本書は、「埼玉県環境影響評価条例」（平成 6 年 12 月、埼玉県条例第 61 号）に基づき、令和 4 年 9 月 8 日付で知事に提出した「桶川都市計画事業（仮称）桶川北本 IC 周辺東部地区土地区画整理事業環境影響評価調査計画書及び環境に影響を及ぼす地域に関する基準に該当すると認める地域を記載した書類」（以下「調査計画書」という。）の記載事項について、環境の保全の見地からの意見を有する者の意見及び知事の意見の内容を踏まえて検討を加え、埼玉県環境影響評価条例に基づき、「桶川都市計画事業（仮称）桶川北本インターチェンジ周辺東部地区土地区画整理事業環境影響評価準備書」（以下「準備書」という。）として取りまとめたものである。

調査計画書記載事項変更に係る手続等免除承認申請書

変更内容検討書

桶川都市計画事業　（仮称）桶川北本インターチェンジ周辺東部地区土地区画整理事業

写真 2.3-2　計画地の位置（航空写真）詳細

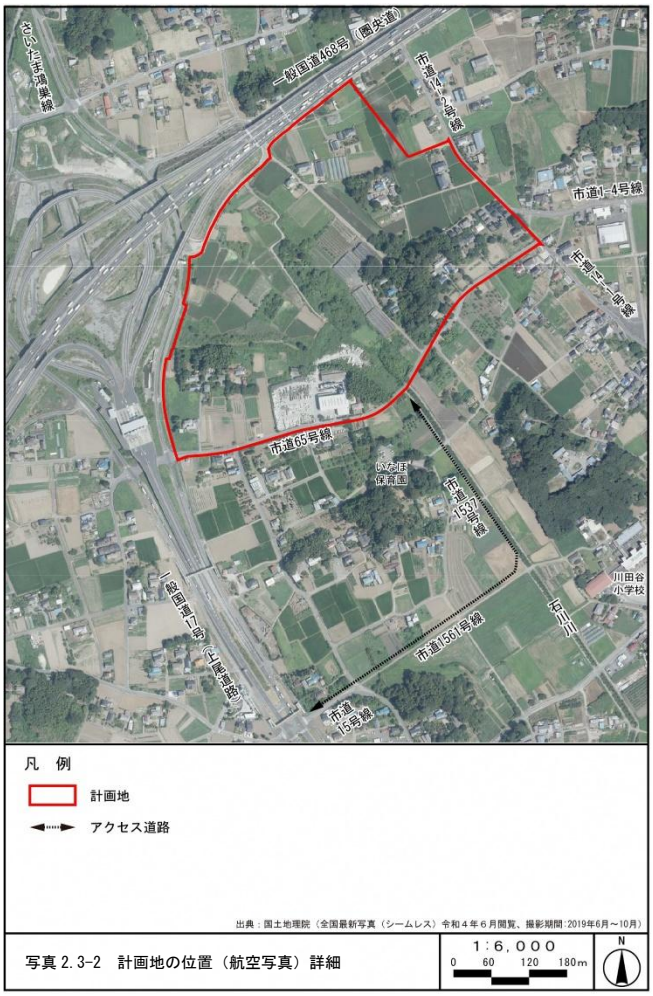
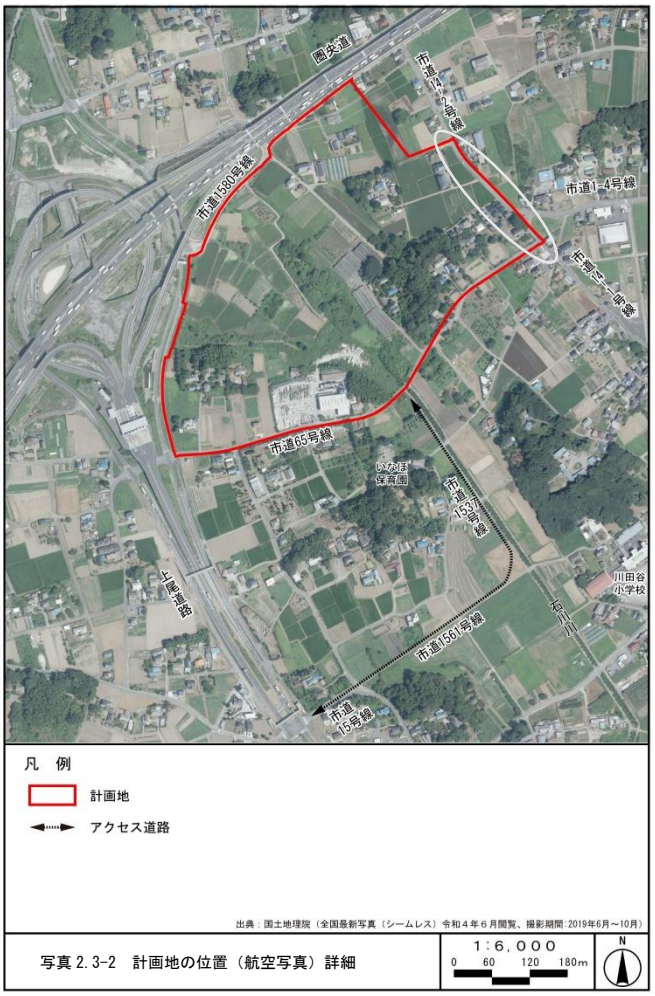
事業計画の進捗に伴う検討により、計画地に「道路用地（区画道路 9.5-2 号の車道部分）」を追加した（図に白線で囲んだ道路の範囲）。

図 2.6-1　土地利用計画図

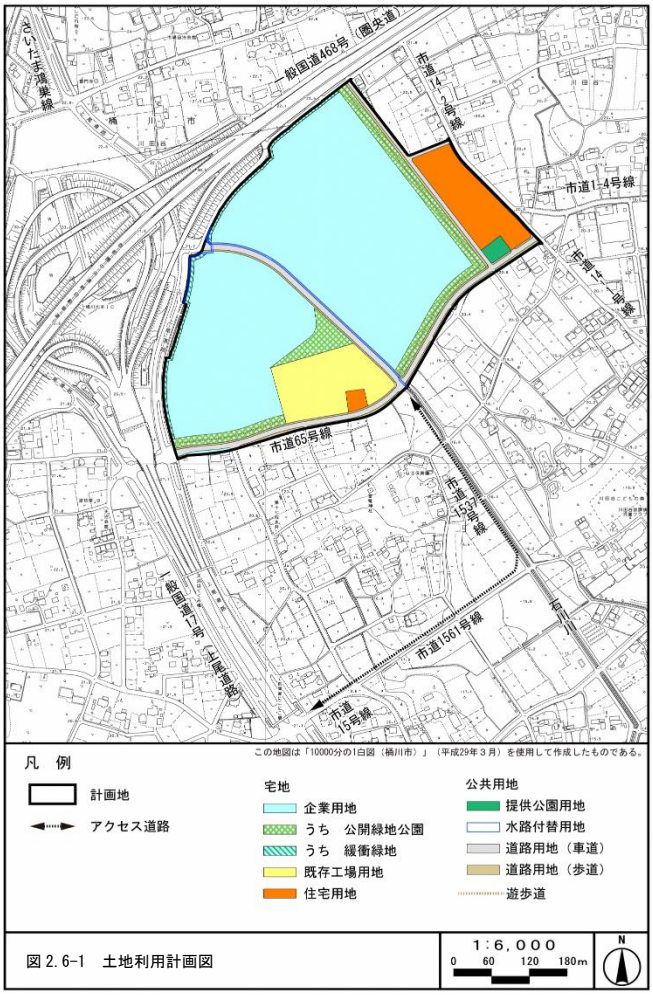
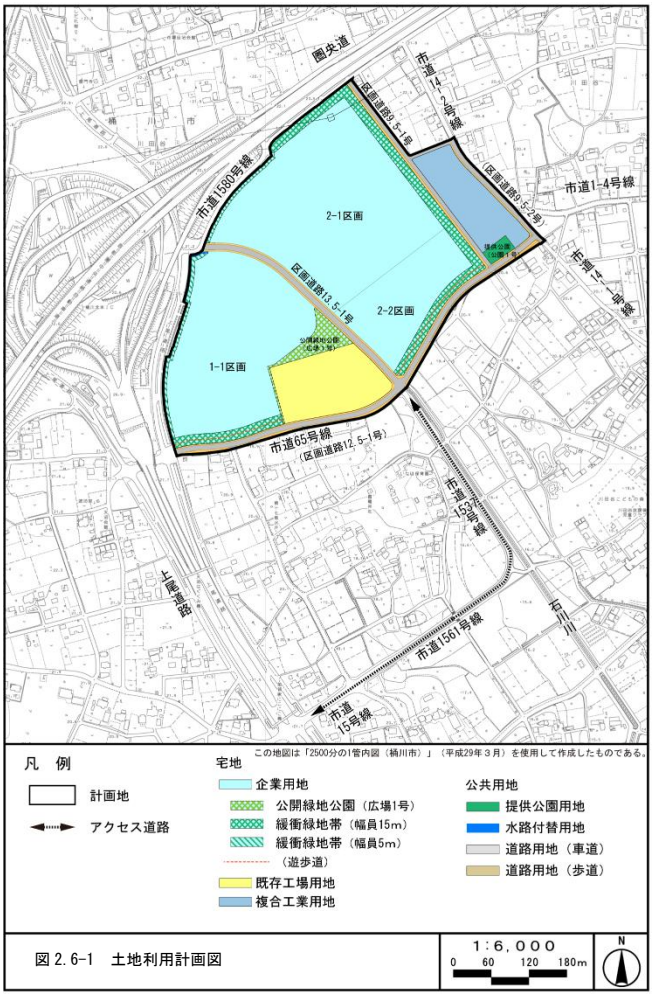
事業計画の進捗に伴う検討により、土地利用計画を変更した。主な変更点は以下のとおりである。

・「公開緑地公園」に区分していた面積の大部分を「緩衝緑地帯」に変更した。
・遊歩道の設置を、市道 65 号線（区画道路 12.5-1 号線）沿いのみとした。
・「住宅用地」に区分していた面積の大部分を「複合工業用地」に変更した。一部を「既存工場用地」に変更した。
・計画地に「道路用地（区画道路 9.5-2 号の車道部分）」を追加した。

図 2.6-8　関連車両の主要な走行経路（供用時）

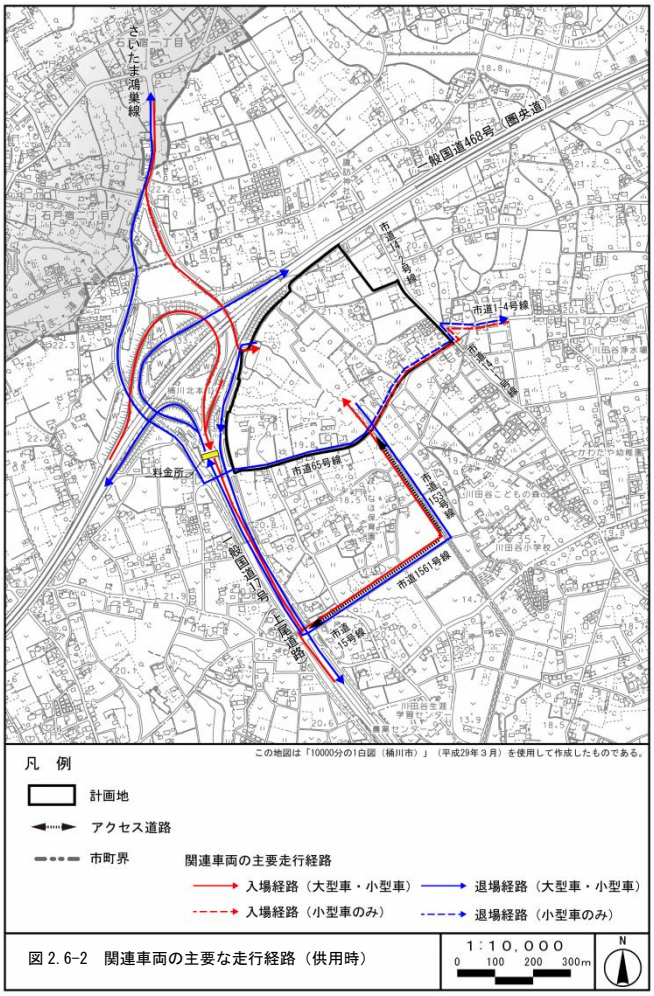
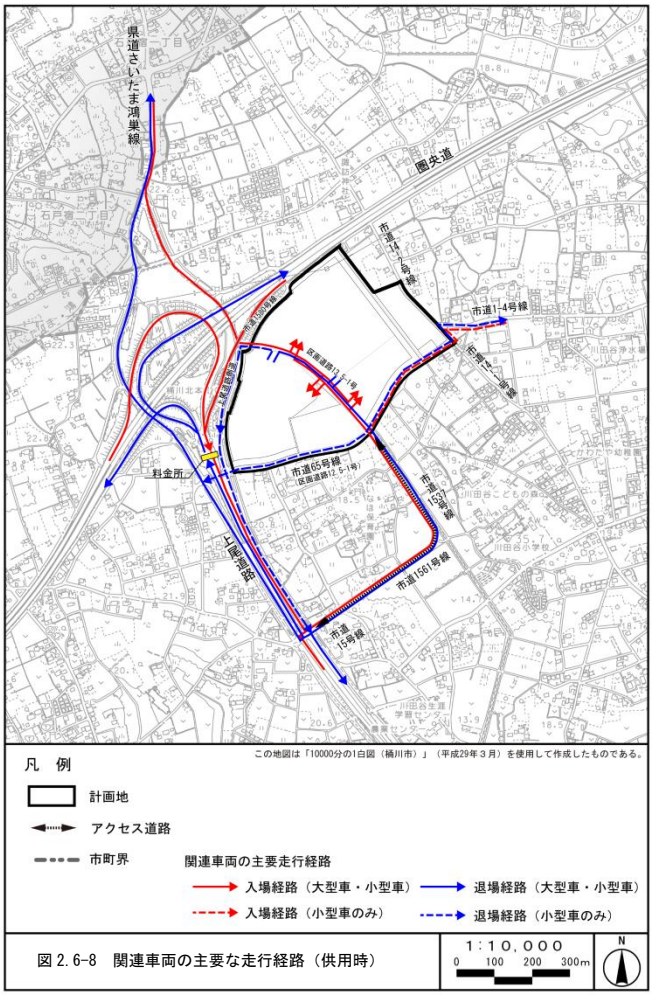
事業計画の進捗に伴う検討により、供用時の交通計画を以下のとおり変更した。

・市道 65 号線（区画道路 12.5-1 号）と上尾道路側道は、小型車のみの走行とした。

・大型車は、計画地の北側から区画道路 13.5-1 号線に入る経路以外は、すべてアクセス道路を走行するものとした。

表 2.7-1　工事工程

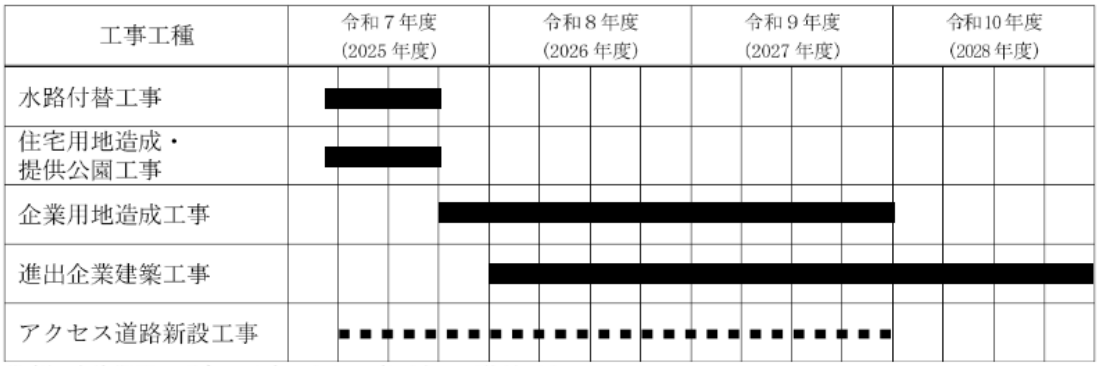
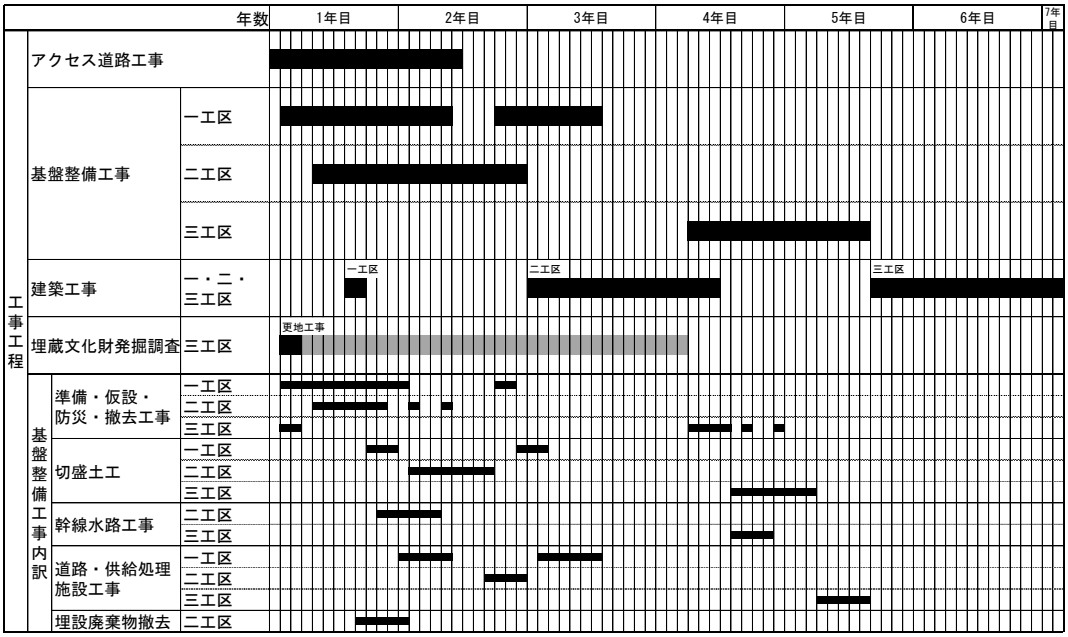
事業計画の進捗に伴う検討により、以下のとおり、工事工程を変更した。

・工事期間を延長した。

・工事工程を細分し、工区を分けた。

・埋蔵文化財発掘調査の工程を追加した。

図 2.7-1 資材運搬等の車両の主要な走行経路（工事中）

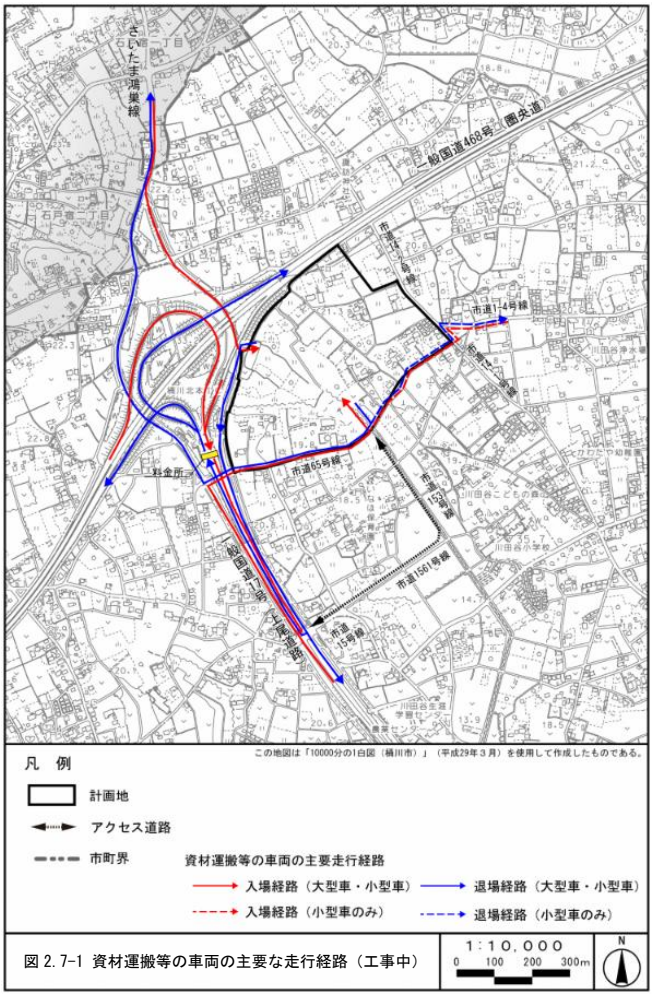
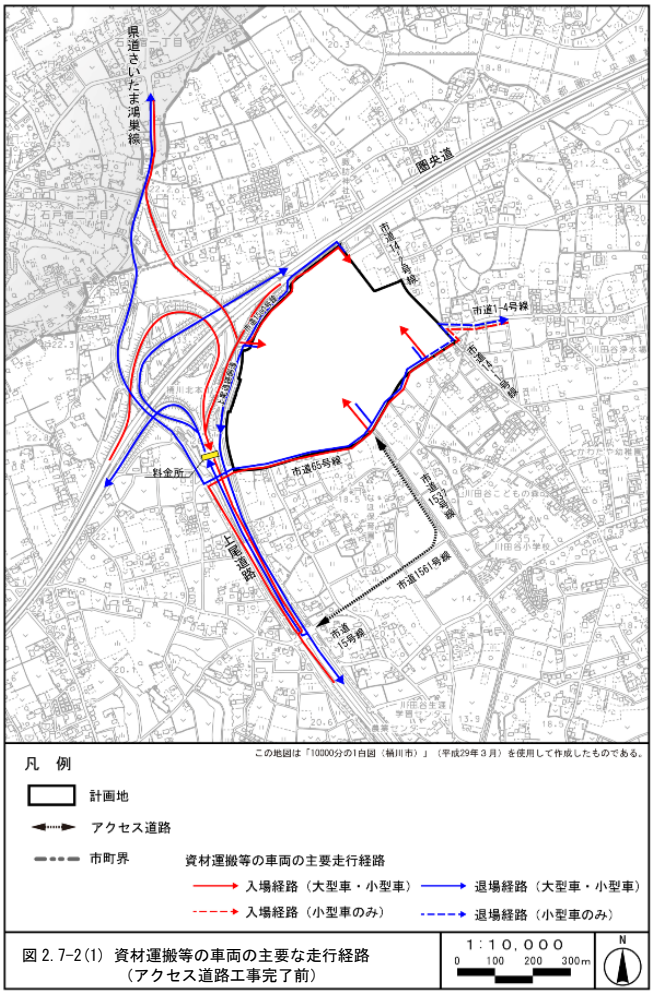
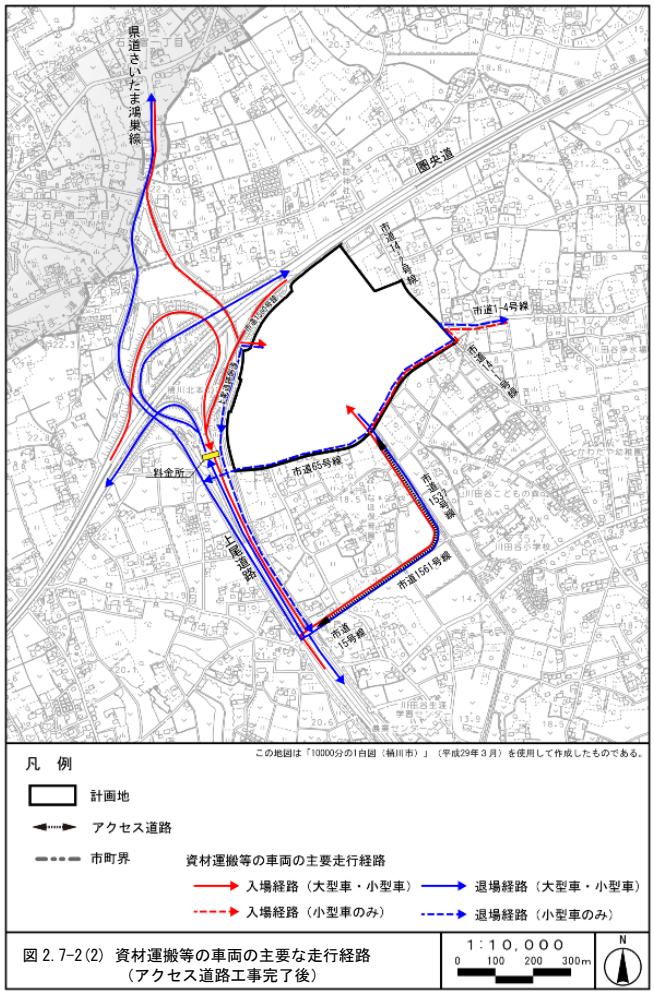
事業計画の進捗に伴う検討により、工事中の資材運搬等の車両の走行経路を以下のとおり変更した。

・アクセス道路工事完了前とアクセス道路工事完了後に分けて示した。

・アクセス道路工事完了後は、市道 65 号線と上尾道路側道は、小型車のみの走行とした。

・アクセス道路工事完了後は、大型車は、計画地の北側から入る経路以外は、すべてアクセス道路を走行するものとした。

図 10.8-1 計画地におけるボーリング調査地点

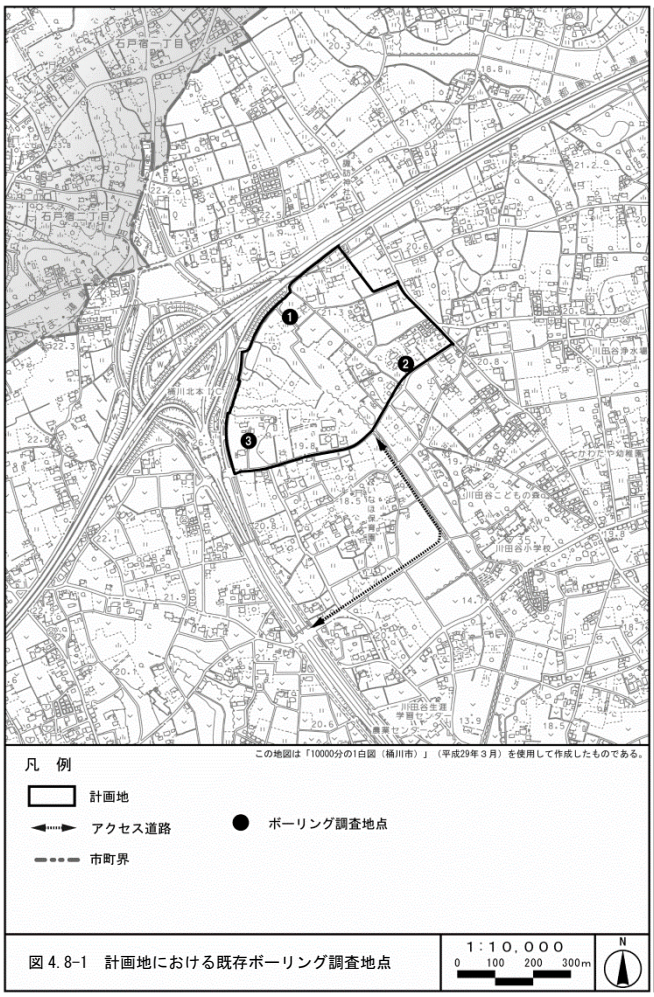
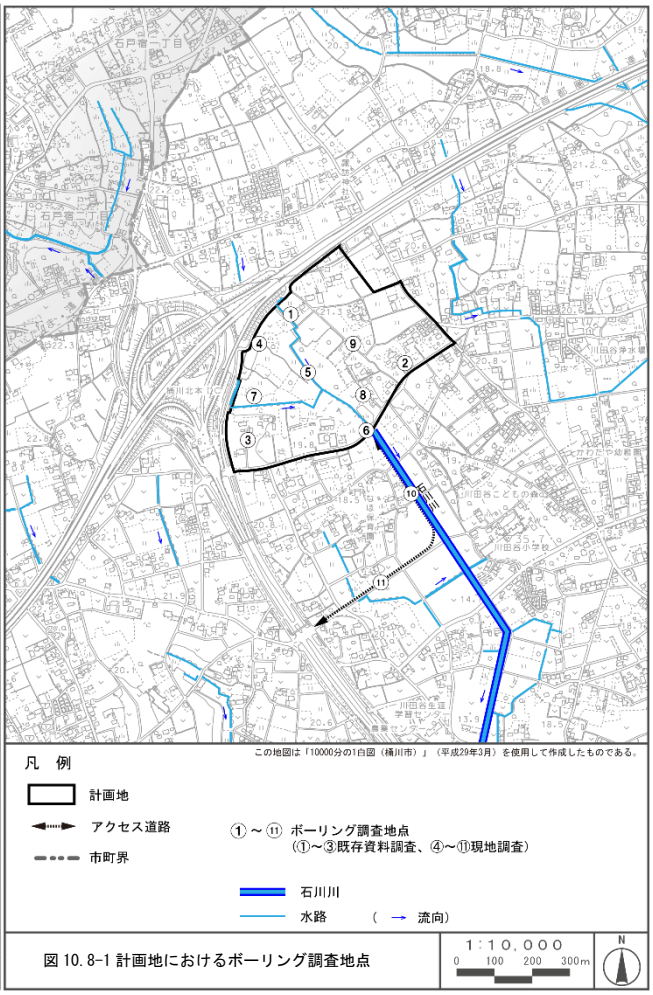
調査計画書についての知事の意見を踏まえ、ボーリング調査地点（④～⑪）を追加した。

図 10.9-1(3) 調査地点
（鳥類（全般）ラインセンサス・定点調査地点）

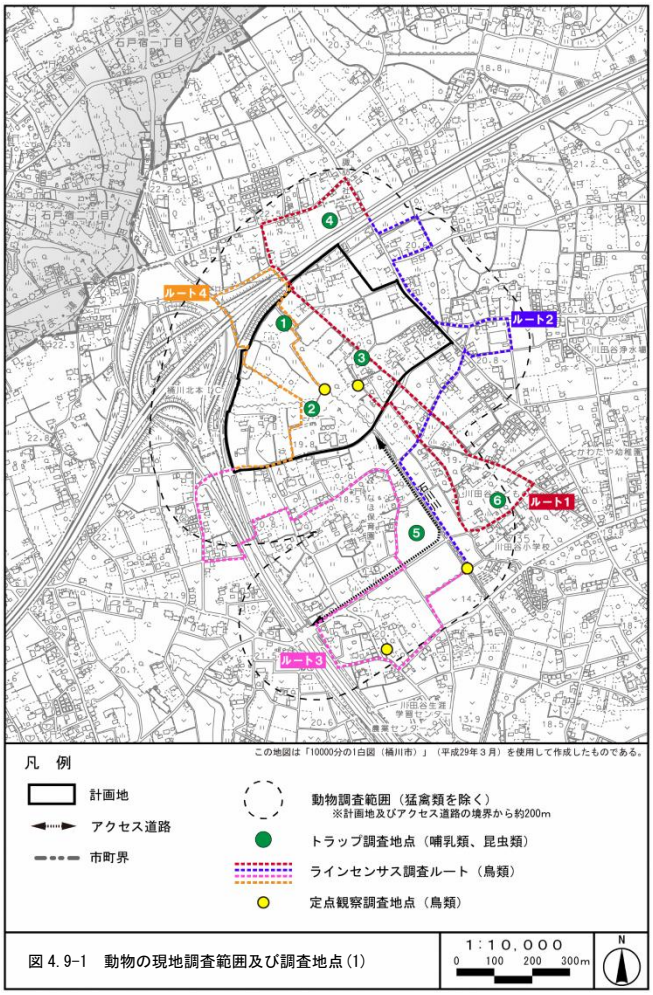
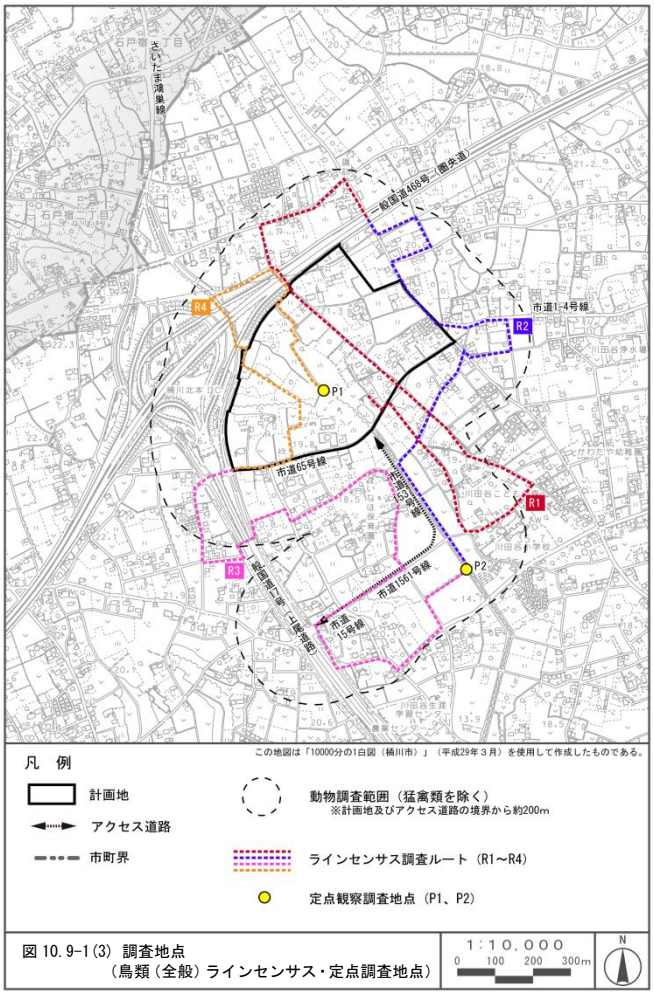
現地の状況を踏まえ、定点調査地点を 4 地点から、見通しがよく安全に調査できる 2 地点に変更した。

図 10.12-1(1)　景観の調査地点

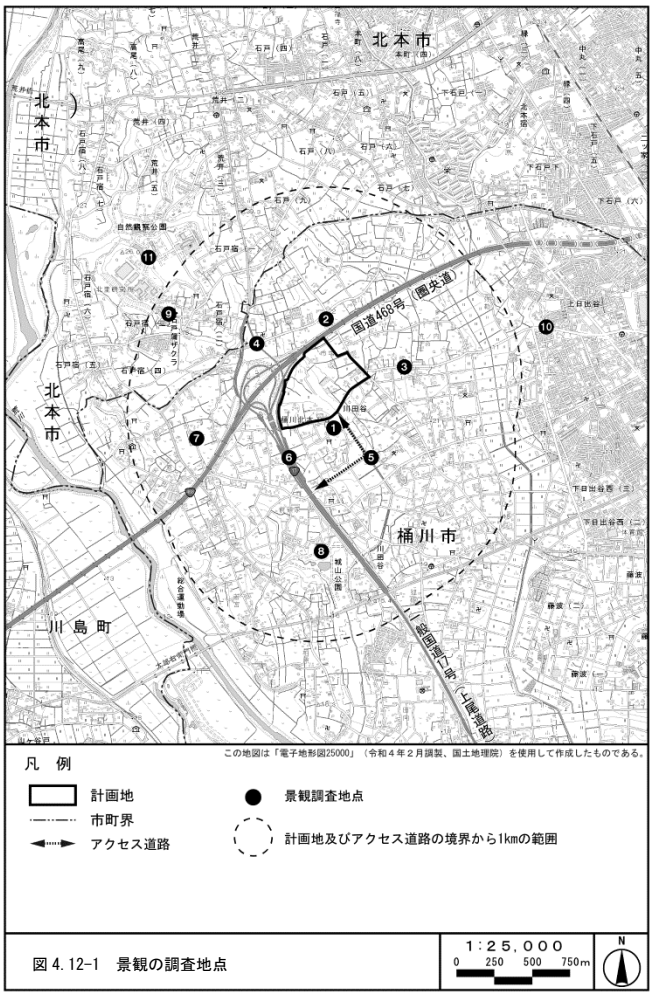
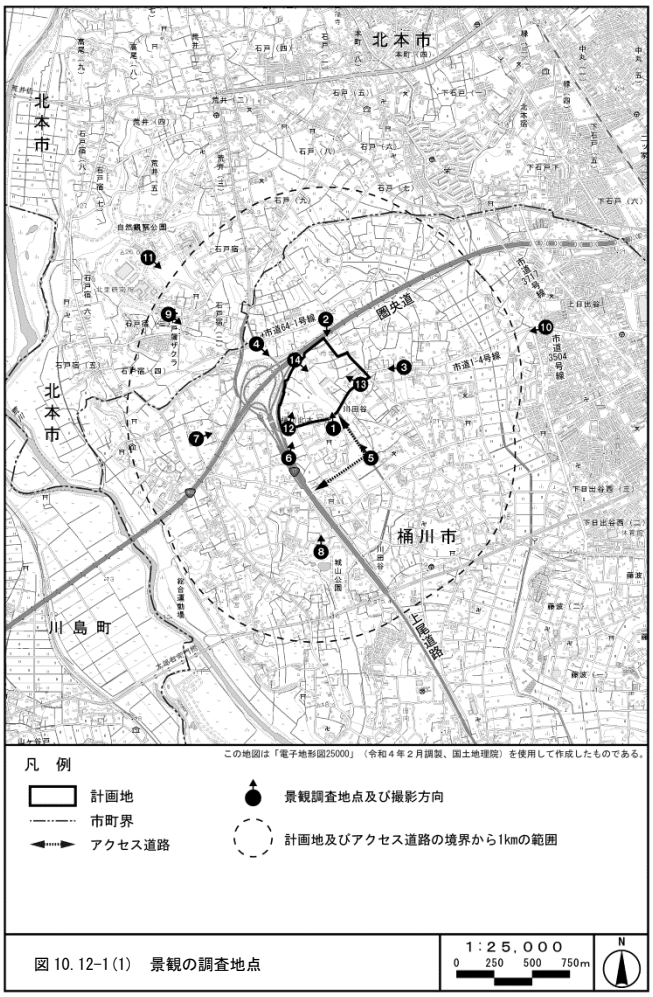
調査計画書についての知事の意見を踏まえ、現地調査地点（№12～14）を追加した。
